Vysvětlení, doplnění a změna zadávacích podmínek

Název veřejné zakázky:	SUPŠ Jihlava-Helenín – Rekonstrukce DM
Předmět veřejné zakázky:	stavební práce

ASŘ č.25 - 6.NP navrhovaný stav

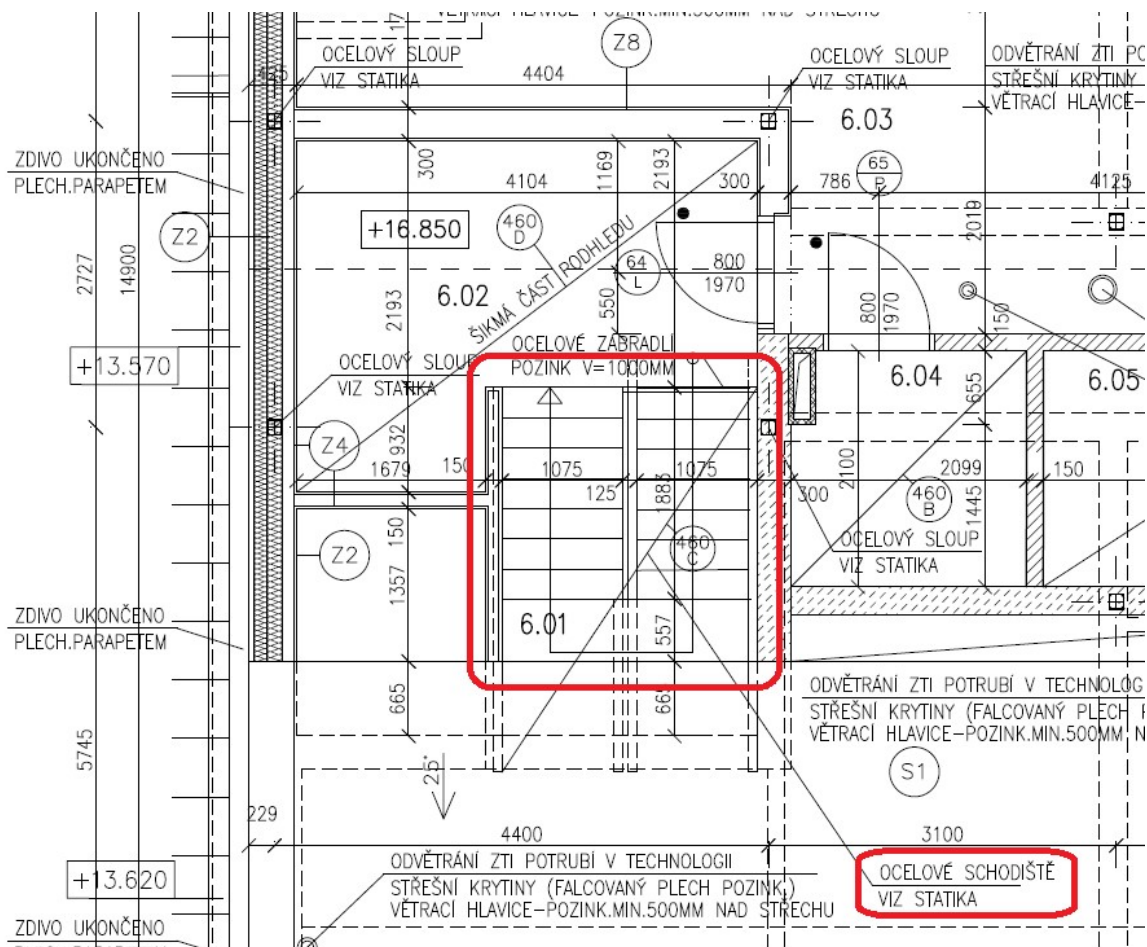
Ve vysvětlení zadávacích podmínek VII. je dotaz č. 5 k ocelové konstrukci schodiště 5.NP-6.NP které je ve výkrese D1.2.04-00, ale vysvětlení odkazuje na výkres D.1.2.1-05 ocelové schodišťové věže.

Ve výkresu ASŘ č. 25 - 6.NP navrhovaný stav je odkaz ocelové schodiště viz statika. Je uvedeno ocelové schodiště ve výkazu výměr a ve výpisu materiálu?

Zadavatel prověřil a doplňuje výpis materiálu a soupis prací, dodávek a služeb.
